监理工作联系单

工程名称: 泰顺兴农 30MW 农林光互补光伏小康项目

编号: ZHJL-ZJTS-004

事由: 关于施工质量的事宜

距地面太近

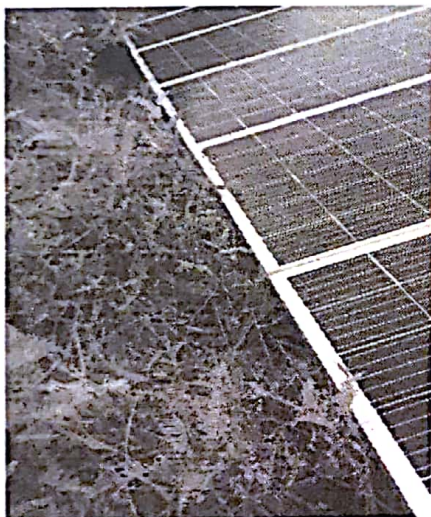
1. 光伏阵列组件下端距地面太近, 有的甚至平地面。必须按图纸设计要求整改(设计要求距地面大于 1100mm)。
2. 个别光伏阵列(北坡)存在阳光遮挡, 影响发电效率和组件使用寿命。
3. 光伏阵列倾角度偏差大, 必须在安装组件前调整好支架倾角度和平行度。
4. 部分支架安装缺少弹垫, 存在极大的质量隐患。

以上问题必须整改, 整改完成后通知监理和业主检查验收。
